**DOCUMENTO N°3 destinado al buceador (colocar en su tienda o centro)**  
**RECALL de los infladores APEKS WTX - PRODUCTOS AFECTADOS:**

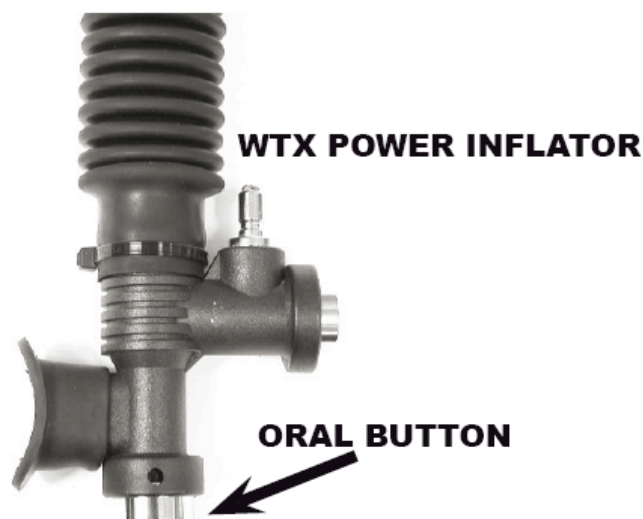
**PROBLEMA :** Aqua Lung ha sido informado recientemente de un caso de aflojamiento del botón de inflado oral montado en los chalecos WTX de Apeks. Si el botón se desenrosca, el muelle de rappel puede salir de su sitio ; no hay entonces tensión sobre la pieza que asegura la estanqueidad. Si esto se produce en el agua, la ala del chaleco se vacía de su contenido por el boquilla traqueal.

Se trata de averiguar la resistencia de la rosca del botón de inflado oral.

Aqua Lung pide a todos los poseedores de chalecos WTX equipados con un inflador oral de traer el chaleco a su tienda o centro de buceo Aqua Lung más cercano para una revisión y una actualización (ver la lista de nuestras tiendas en:  
<http://www.aqualung.com/es//content/view/351/316/>

**Si una reparación fuera necesaria, la actualización se haría bajo garantía.**
